Mission régionale d'autorité environnementale

**Avis délibéré de la mission régionale  
d'autorité environnementale  
Hauts-de-France  
sur le projet de parc éolien du Mont-de-Bagny II  
à Saint-Souplet (59)**

n°MRAe 2018-2711

Figure 1 : carte de présentation du projet extraite du dossier administratif de demande d'autorisation (page 8)

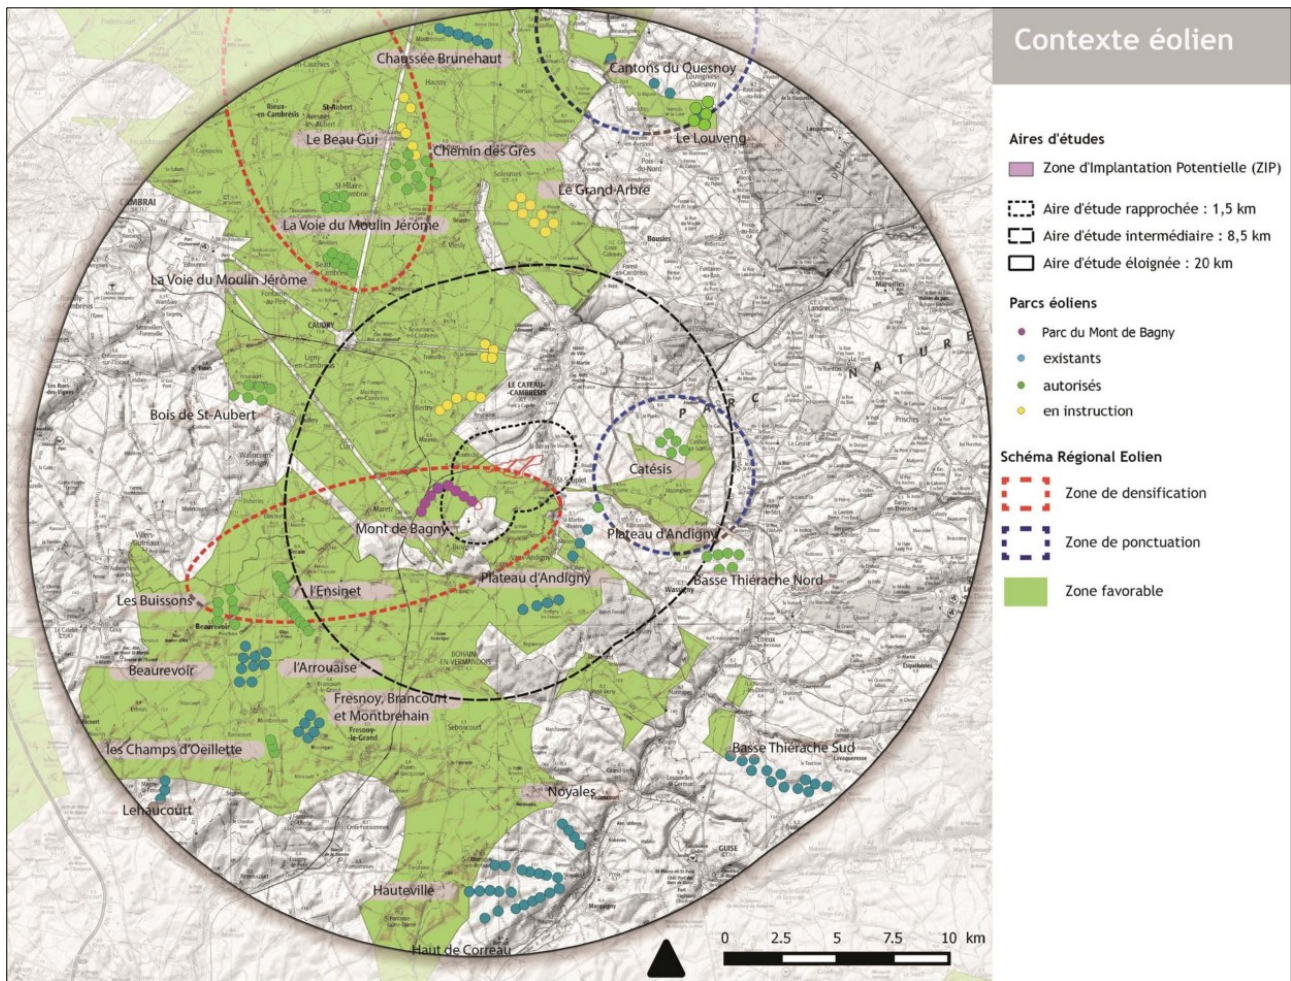
Le projet porte sur la création d'un parc éolien, dit « parc éolien du Mont-de-Bagny II », de six éoliennes sur le territoire de la commune de Saint-Souplet, dans le département du Nord. Parmi ces éoliennes, cinq (E1 à E5) sont situées au nord-ouest de Saint-Souplet et une (E6) est située dans la continuité directe du parc éolien Mont-de-Bagny, parc éolien voisin construit de huit éoliennes.

Le projet porte sur la création d'un parc éolien de 6 éoliennes sur le territoire de la commune de Saint-Souplet, dans le département du Nord. Parmi ces éoliennes, 5 sont situées au nord-ouest de Saint-Souplet (E1 à E5) et une est située dans la continuité directe du parc éolien Mont-de-Bagny (E6), parc éolien voisin construit, de 8 éoliennes.

Figure 2 : carte figurant les différents partis d'implantation envisagés (extrait de la carte 65 p 248 de l'étude d'impact)

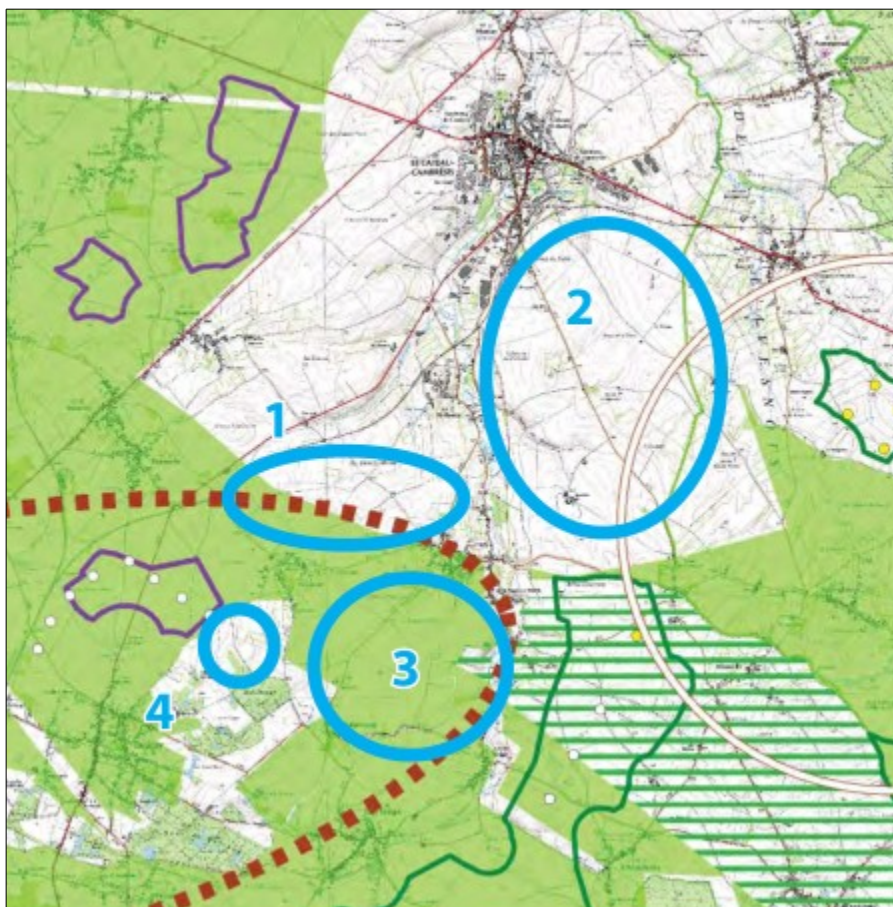
Après une analyse multi-critères, incluant notamment le potentiel éolien, les enjeux en termes de paysage et de biodiversité et la proximité avec les riverains, les sites 1 et 4 ont été retenus.

Ensuite trois variantes d'implantation sur ces sites ont été confrontées aux enjeux relatifs au paysage, aux oiseaux, aux chauves-souris ainsi qu'aux contraintes physiques (ouvrages, éloignement des habitations) :

- la première, composée d'une ligne de cinq éoliennes d'axe est-ouest au nord de la zone 1 en plus d'une éolienne en continuité du parc Mont-de-Bagny sur la zone 4 ;
- la seconde, composée de sept éoliennes en quinconce sur la zone 1 en plus d'une éolienne en continuité du parc Mont-de-Bagny sur la zone 4 ;
- la troisième, composée de cinq éoliennes réparties en deux lignes d'axe sud-ouest / nord-est sur la zone 1, en plus d'une éolienne en continuité du parc éolien Mont-de-Bagny sur la zone 4.

C'est la variante n°1 qui a été retenue, notamment car elle s'inscrit dans l'alignement de la courbe
